MINERA ESCONDIDA LTDA.

CAMBIO DE MATERIAL LINEAS ELECTROLITO

ATRASEO FIBRA OPTICA km 3+575

BPI17009-C-6000-SC035

ELEVACIÓN ATRASEO FIBRA OPTICA km 3+575
ESCALA 1:100

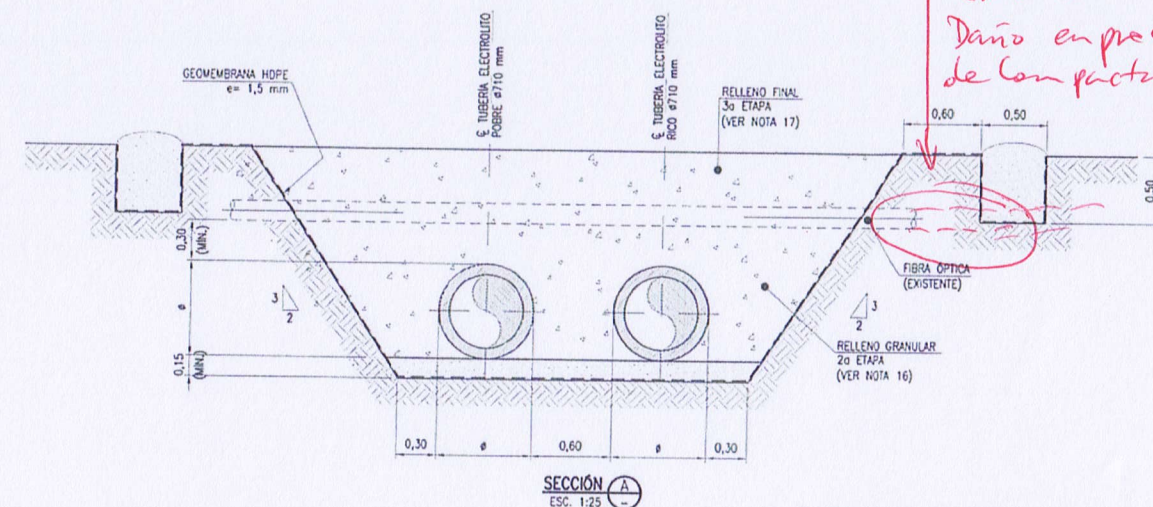
Posible Interferencia
Eventual
Daño en proceso de compactación
